Data: 25 lug 2023	VERBALE DI SOPRALLUOGO	
	Ora di ingresso 11:15	Ora di ingresso 12:30	Numero progressivo del sopralluogo 1
	Esempio di mappatura per condomini Inviata per email :		totali pag.

CHECK-LIST BARRIERE ARCHITETTONICHE

CLIENTE : Condominio C.F.		Tel.	
Referente :		e.mail :	
Verificatori FIABA :			
Verificatori FIABA :			
Indirizzo presidio :			
Edificio pubblico : <input type="checkbox"/> Si - <input checked="" type="checkbox"/> No		Edificio Privato: <input checked="" type="checkbox"/> Si - <input type="checkbox"/> No	
<input type="radio"/> X I° Sopralluogo Presente per il committente:			
<input type="radio"/> 2° sopralluogo	<input type="radio"/> 3° Sopralluogo	<input type="radio"/> Riunione di coordinamento	<input type="radio"/> Consegna manuale

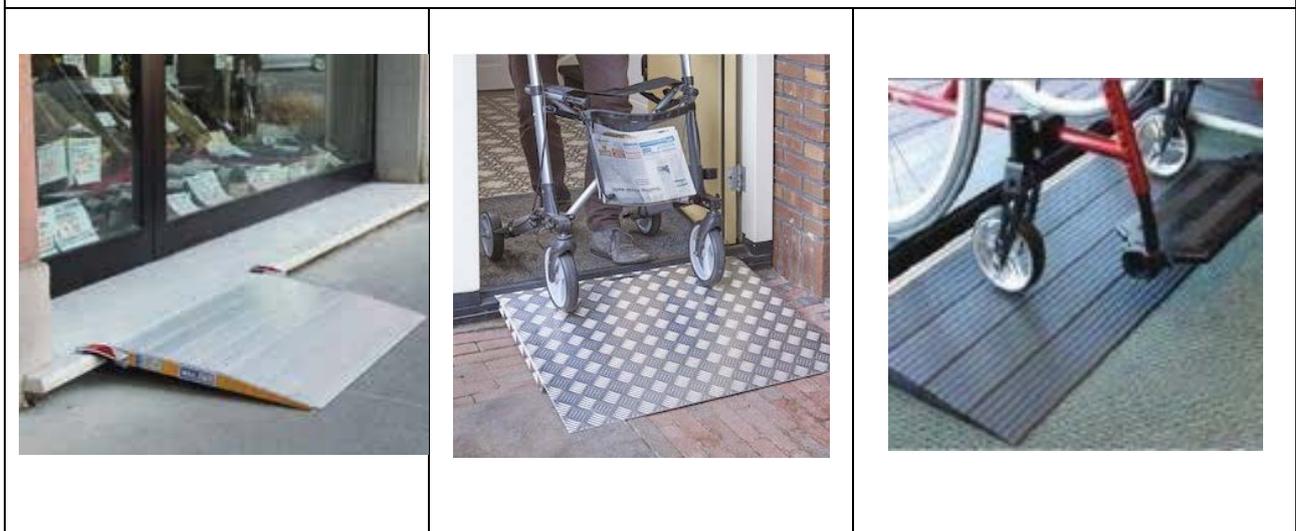
Altezza cassette della posta non adeguata H = 150/160 cm
 Secondo la normativa l' altezza adeguata per una persona su sedia a rotelle è si consiglia di abbassare le cassette in modo da renderle facilmente raggiungibili

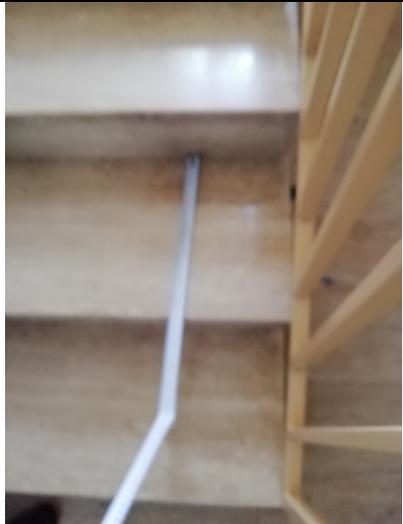
Dall'ingresso principale, si accede sull'androne del condominio di ampiezza adeguata da poter permettere ad una persona con ridotta mobilità (PRM) o disabilità motoria di muoversi agevolmente per raggiungere l'ascensore. Il vano ascensore ha la giusta dimensione così come lo spazio antistante. Lo spazio di fronte, la scala che porta ai tre piani superiori, non ha la larghezza adeguata nel caso si volesse mettere un servo scala.
